MEMORIA DE CUMPLIMIENTO BORRADOR DIA PARQUE EÓLICO ODON DE BUEN III FASE (TT.MM. GURREA DE GÁLLEGO Y MARRACOS)

En Zaragoza, octubre de 2018

Figura 6. Dimensiones del modelo del aerogenerador del nuevo proyecto, GE 3,8 MW.

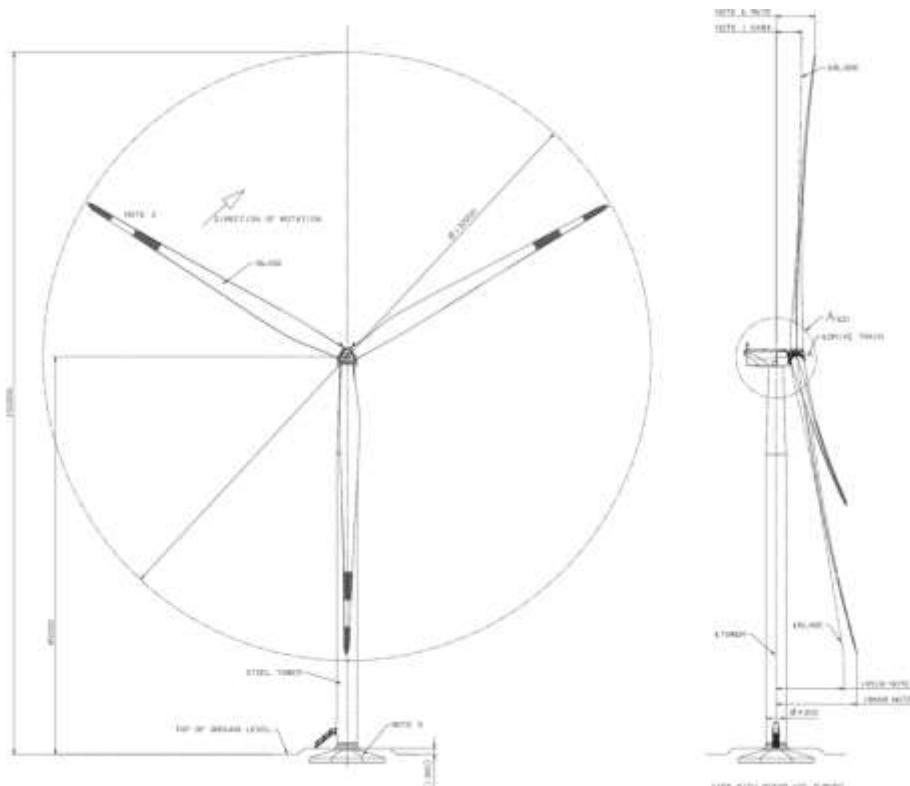
En el proyecto que da cumplimiento al borrador de la DIA se plantea la modificación del modelo GAMESA 3.3 MW del proyecto original al **modelo de aerogenerador GE 3.8 MW del proyecto adaptado al cumplimiento de la DIA**. Ambos aerogeneradores disponen unas dimensiones similares, si bien la potencia del modelo GE es superior al modelo GAMESA planteado originalmente (tabla 3).

Con el cambio del modelo de máquina se consigue cumplir el condicionado 4, manteniendo similar la potencia instalada del parque eólico. Las dimensiones de ambos modelos, al ser similares, no suponen una mayor incidencia ambiental.
